HOL 50
RUE DE HOLLANDE, 50
PU 2026-22

Demande de permis d'urbanisme
Note explicative modificative

Documents modificatifs suite à l'accusé de dossier incomplet transmis par l'urbanisme le
13/03/2026

RÉNOVATION, TRANSFORMATION ET DIVISION D'UNE MAISON UNIFAMILIALE EN 3
LOGEMENTS.

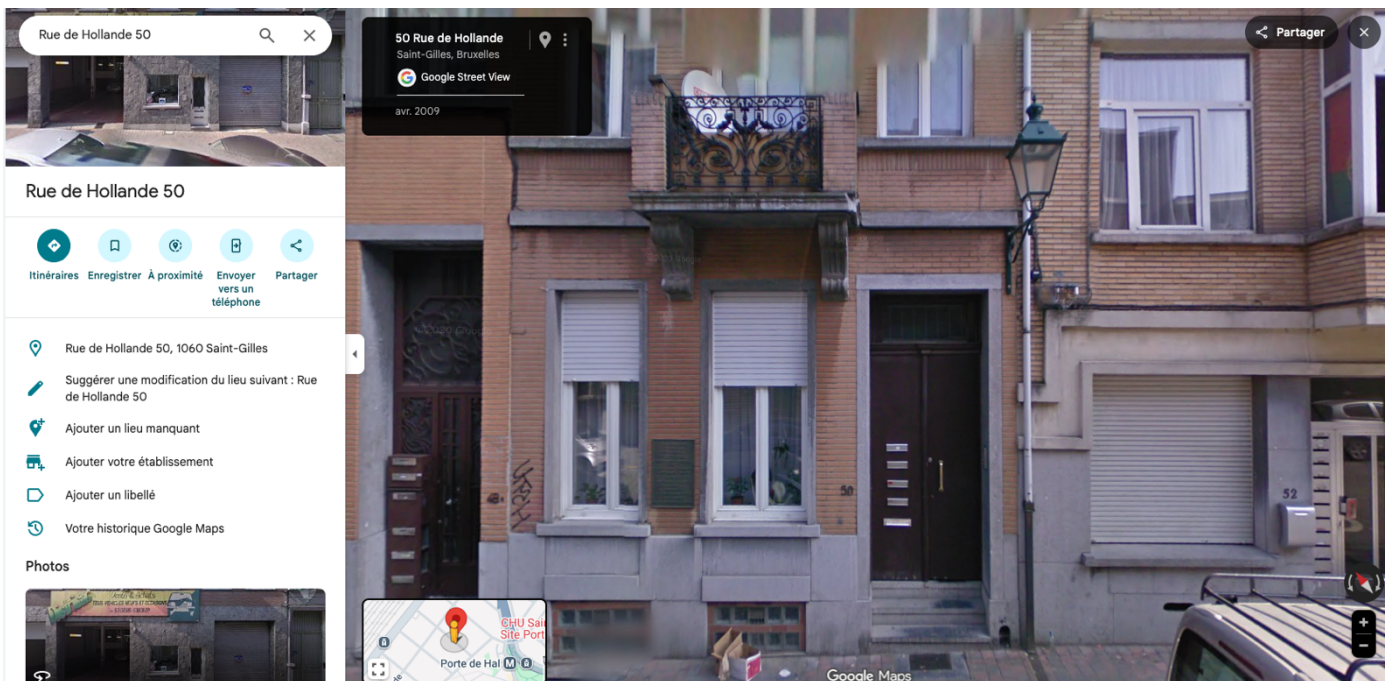
- La présence du cintrage des baies du rez-de-chaussée n'est pas claire. En effet, les photos fournies présentent des volets abaissés et empêchant la vue du détail. Il convient de clarifier ce point pour une meilleure compréhension des châssis représentés dans votre élévation projetée. (Les baies semblent droites) :

Voir reportage photos.

Voir plans modificatifs : le dessin des châssis en situation existante et projetée ont été adaptés suite à la vérification du cintrage des châssis, sans la présence des volets.
